Présentation de RTA

R-3944/3949/3957-2015

DEMANDE D'ADOPTION DE NORMES DE FIABILITÉ

Tension: Zone de non-déclenchement des groupes de production
 Comparaison Québec et NERC (PRC-024-1)

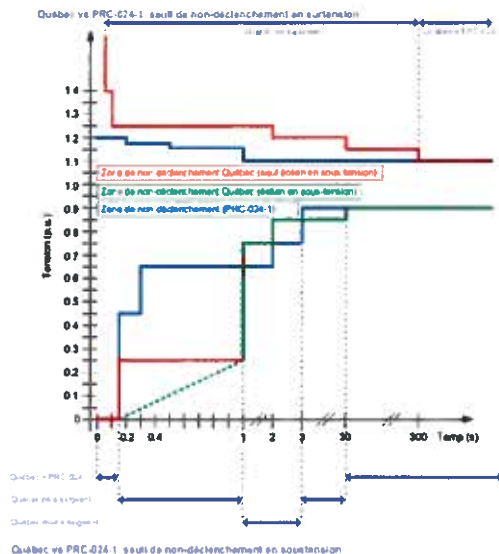
- Application par le Coordonnateur de critères différents de la norme NERC;
- Critères plus sévères en surtension;
- Critères exigés par HQT pour le raccordement à son réseau;
- Préoccupation du Coordonnateur est relative à la courbe de sous-tension;
- Le Coordonnateur propose donc d'imposer aux entités visées (GO) des normes plus sévères.

- Aucun déclenchement ne doit survenir suivant une surtension de moins de trois (3) cycles, quelque soit le niveau de surtension – Situation difficile à obtenir avec certains relais actuellement en usage au Québec;
- Il n'est plus possible d'avoir de protection instantanée;
- Application de la courbe de HQT en surtension soumettrait l'ensemble des entités visées à un régime obligatoire plus sévère et un risque de sanction.

- Niveau de conformité peut être déterminé - En surtension, pour le premier trois (3) cycles, RTA est 100% conforme à la courbe de la norme NERC, mais 0% conforme à la courbe HQT;
- Pour le reste de la courbe proposée, plusieurs relais ne respectent pas ces réglages;
- Impacts significatifs probables pour RTA (modification des réglages, remplacement de relais (\$\$\$), utilisation d'une exemption prévue à la

- L'Annexe 2 de la norme PRC-024-1 constitue les exigences minimales pour les entités visées par cette norme (soit les GO);
- RTA recommande de ne pas modifier l'Annexe 2 de la norme PRC-024-1;
- Si une entité visée désire une norme plus sévère pour tout raccordement à son réseau, cette entité pourra toujours l'exiger du tiers avec qui elle contracte, sans pour autant que cela devienne la norme pour l'ensemble des autres entités assujetties aux normes de fiabilité adoptées par la Régie;
- Subsidièrement, RTA propose le compromis suivant: Application de la courbe de HQT seulement pour les sous-tensions (partie inférieure de la courbe) et non pour les surtensions (partie supérieure de la courbe).
